2 Ver.5.08からVer.6.00について

3 Ver.5.07からVer.5.08について

3.1 追加機能

「機能・オプション登録」画面

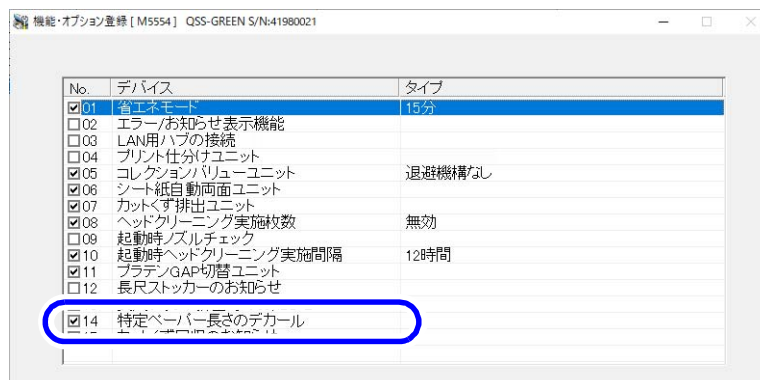
3.1.1 特定のペーパーの長さにおいて、デカール（ペーパーのカールを直す機能）をするかどうか選択できるようになりました。

特定のペーパーの長さによっては、デカールがペーパー全体に効かず、ペーパーのカールが直っている部分と直っていない部分がある状態になる場合があります。

このような状態が気になる場合は、デカールを無効にすることができます。

項目	設定内容
特定ペーパー長さのデカール	<p>ペーパーの長さが「237.0mm以上、305.0mm以下」の場合に、デカール（ペーパーのカールを直す機能）をするかどうか選択します。</p> <ul style="list-style-type: none"> 有効（チェックあり）：デカールする 無効（チェックなし）：デカールしない <p>参考</p> <ul style="list-style-type: none"> 以下のペーパーの長さの場合は、この設定に影響されません。 <ul style="list-style-type: none"> 237.0mm未満：デカールする 305.1mm以上：デカールしない

「機能・オプション登録」画面

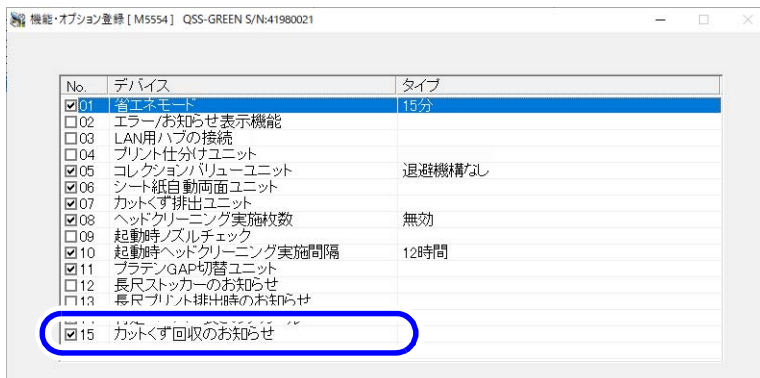
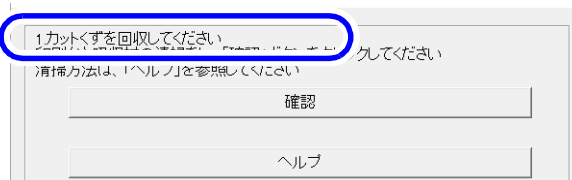
3.1.2 カットくず回収のお知らせを表示するかどうか選択できるようになりました。

項目	設定内容
カットくず回収のお知らせ	<p>カットくず回収のお知らせを表示するかどうか選択します。</p> <ul style="list-style-type: none"> 有効 (チェックあり): お知らせを表示する 無効 (チェックなし): お知らせを表示しない <p>この機能が無効の場合に表示されなくなるお知らせは、以下になります。</p> <ul style="list-style-type: none"> No.2120 「カットくずを回収してください」 No.2934 「カットくずの回収時期が近づいています カットくずを回収してください ----- ロール紙供給部のペーパーがなくなりました」 <p>重要</p> <ul style="list-style-type: none"> カットくずが溜まってくると、機械の動作に悪影響をおよぼすおそれがあるため、定期的にカットくずを回収してください。 <p>参考</p> <ul style="list-style-type: none"> この設定が無効の場合、終業点検の画面上にカットくず回収のメッセージが表示されます。

G107176

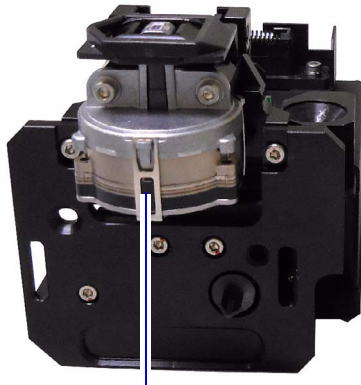
3.1.3 新しいCVPに対応しました。

オプションのCVPが新しいものになります。

それに伴い、プリンターソフトも変更されていますが、画面上での表示や操作方法に変更はありません。

- 新CVPが装着されている場合は、必ず以下のソフトが必要です。
 - プリンターソフト : Ver.5.08以降
 - EZ Controller : Ver.8.10以降
- 裏印字の仕様が変わります。
 - 印字仕様の詳細については、EZ Controller Ver.8.10以降のマニュアルをご覧ください。
- 新旧のどちらのCVPが装着されているかは、画面上では判別できません。

以下のように、実際に装着されているCVPの形状の違いで判別してください。

新CVP

印字ヘッド部の下部が円状になっている。

旧CVP

印字ヘッド部の下部が四角状になっている。

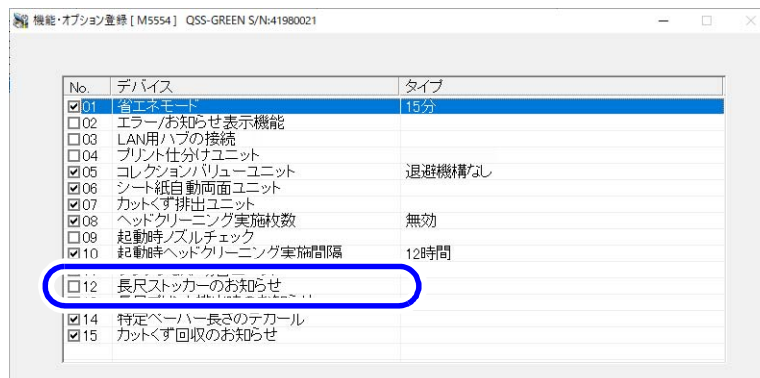
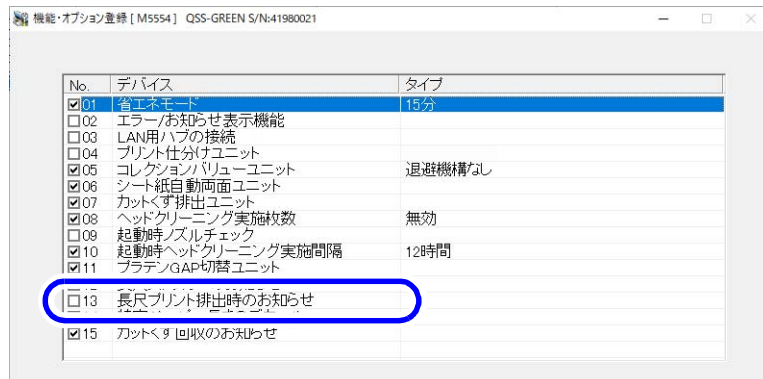
5.1.1 長尺プリント時、長尺ストッカー（オプション）の取り付け、取り外しについてのお知らせを表示できるようになりました。

長尺プリント以外のプリントから長尺プリントに切り替わるとき、長尺プリントを開始する前に長尺ストッカー取り付けのお知らせが表示されます。

長尺プリントから長尺プリント以外のプリントに切り替わるとき、長尺プリント完了時に長尺ストッカー取り外しのお知らせが表示されます。

これらのお知らせ表示を有効にするには、「機能・オプション登録」画面の「長尺ストッカーのお知らせ」にチェックを入れます。

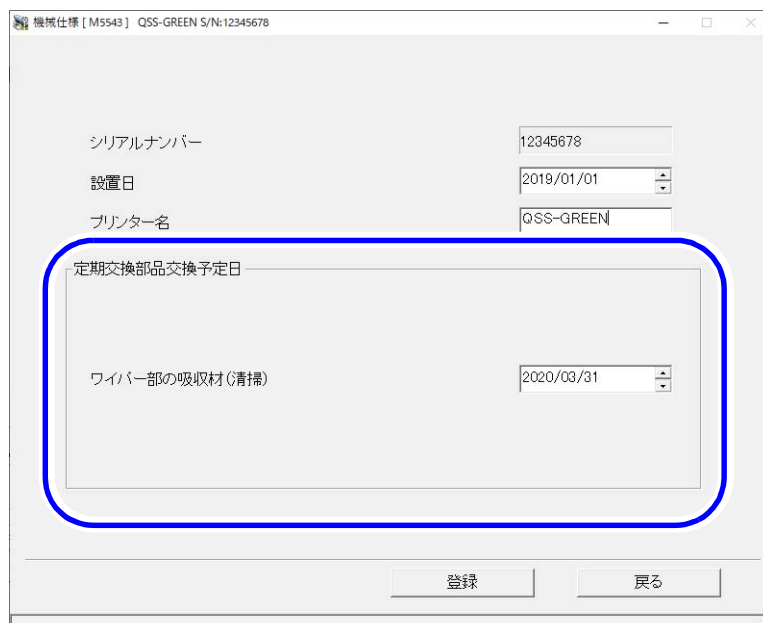
5.1.2 長尺プリント時、これまでは長尺プリントが1枚完了するごとに「プリントを取ってください」というお知らせが表示されていましたが、このお知らせ表示の有無を選択できるようになりました。

「機能・オプション登録」画面の「長尺プリント排出時のお知らせ」で設定します。

この設定がチェックありの場合、長尺プリントが1枚完了するごとに「プリントを取ってください」というお知らせが表示されます。

この設定がチェックなしの場合、長尺プリントが1枚完了してもお知らせは表示されません。

ただし、長尺プリントから長尺プリント以外のプリントに切り替わるときなど、状況によってはお知らせが表示されます。
